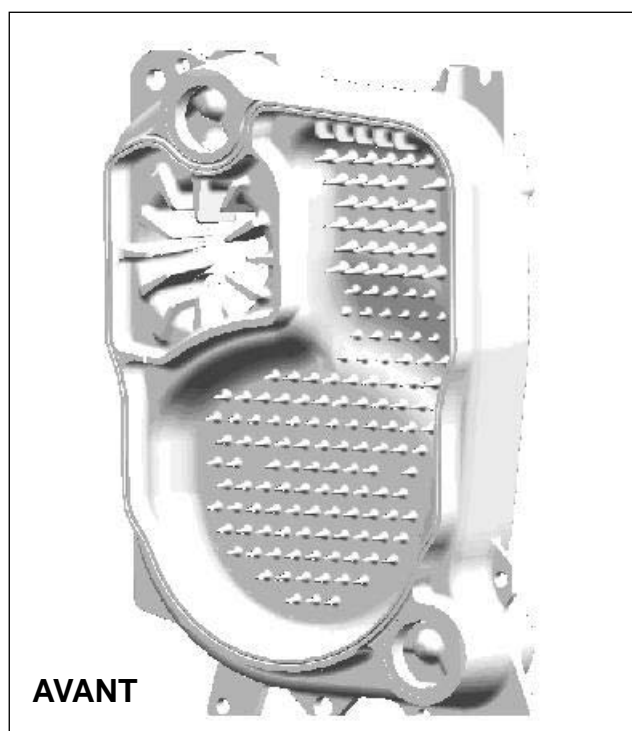
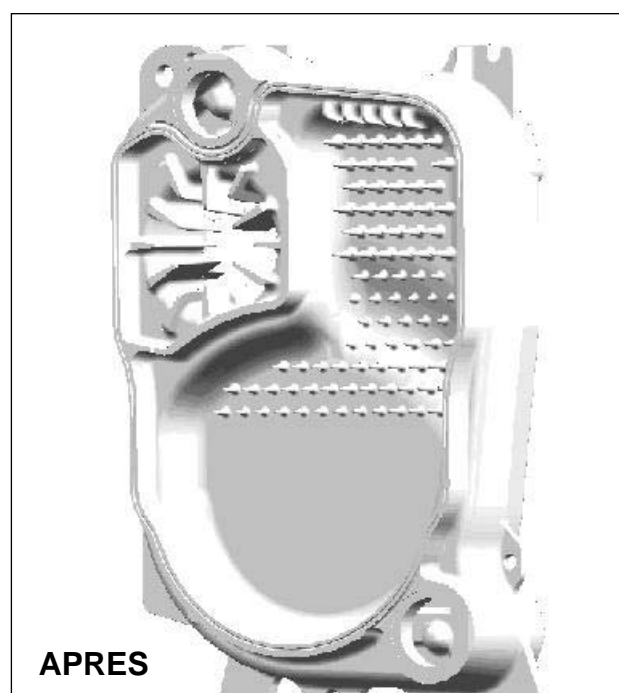
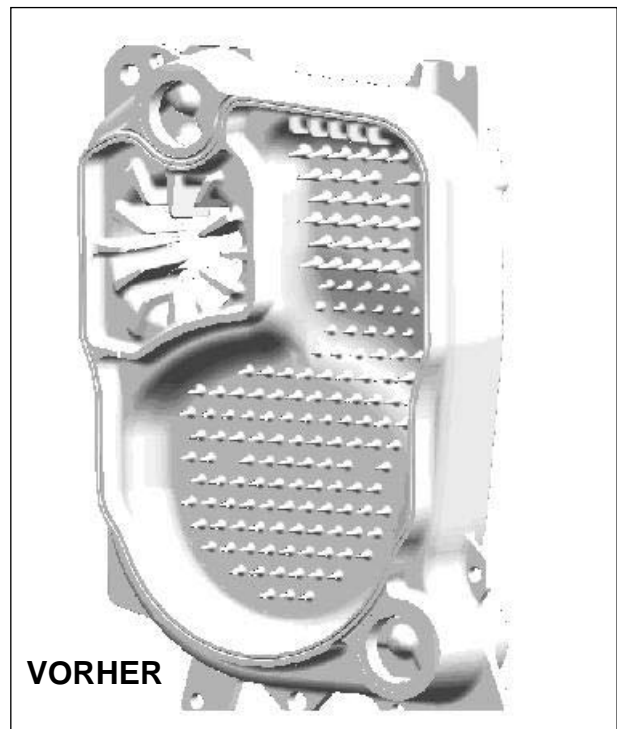
Afin de diminuer la sensibilité au bouillonnement 69 picots (côté foyer) et 36 vapotrons (picots côté eau) ont été supprimés sur les éléments arrières de type GT 120. Ceci n'a pas d'incidence sur les performances.

Um die Siedengeräusche-Empfindlichkeit zu verringern wurden 69 Noppen (Feuerraumseitig), sowie 36 Stück (Wasserseitig) von dem hinteren Glied der GT120- und ähnlichen Kesseln entfernt. Dies hat keine Folge auf die Leistung.

Cette modification est appliquée en usine depuis le 20 février 2006 et donne de bons résultats.

Diese Änderung ist im Werk seit dem 20 Februar 2006 angewandt und bringt gute Ergebnisse.
